**Forum mondial de l'harmonisation
des Règlements concernant les véhicules**

Groupe de travail de l'éclairage et de la signalisation lumineuse

**Simplification des Règlements ONU relatifs à l'éclairage
et à la signalisation lumineuse :****Règlement ONU n° 149 (Dispositifs d'éclairage de la route)****Proposition révisée de corrections et d'améliorations au texte
du Règlement ONU n° 149****Communication du groupe de travail informel de la simplification
des Règlements relatifs à l'éclairage et à la signalisation lumineuse***

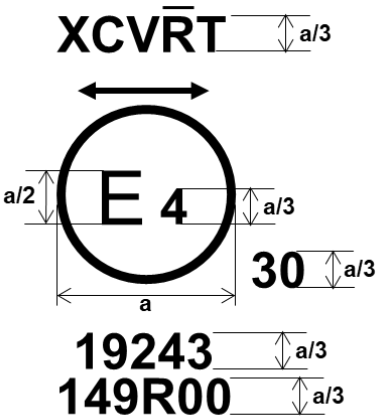
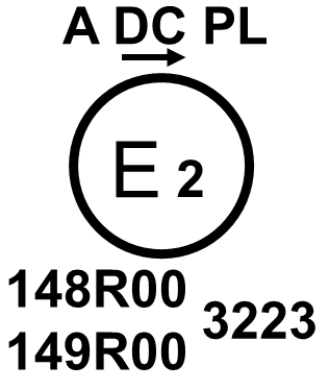
Annexe 7, paragraphe 2.1.2.2.1, alinéas a) et b), lire :

b) Faisceau de croisement, pour un système d'éclairage avant actif :

Faisceau de croisement de classe C et de certaines autres classes :

50V, B50L_r et 25~~RR~~LL, le cas échéant. ».

Figure A13-III
Troisième exemple de marque

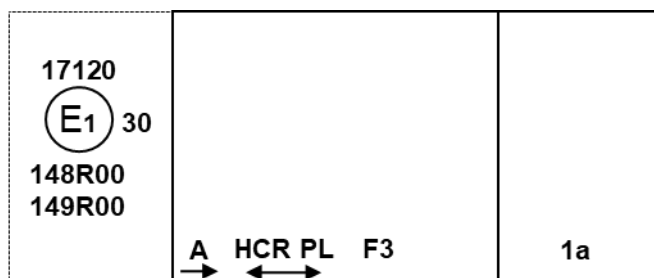
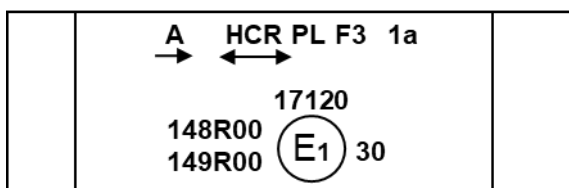
Annexe 13, lire :

3. Des améliorations de forme ont été apportées à l'annexe 13 mais son contenu n'a pas été modifié. Un exemple de marque supplémentaire 4-b (Figure A13-V) a été ajouté pour clarifier les marques devant être apposées sur une unité d'éclairage supplémentaire d'un système d'éclairage avant adaptatif. Cet exemple supplémentaire est tiré de l'exemple 8 (Figure 13) du Règlement ONU n^o 123.
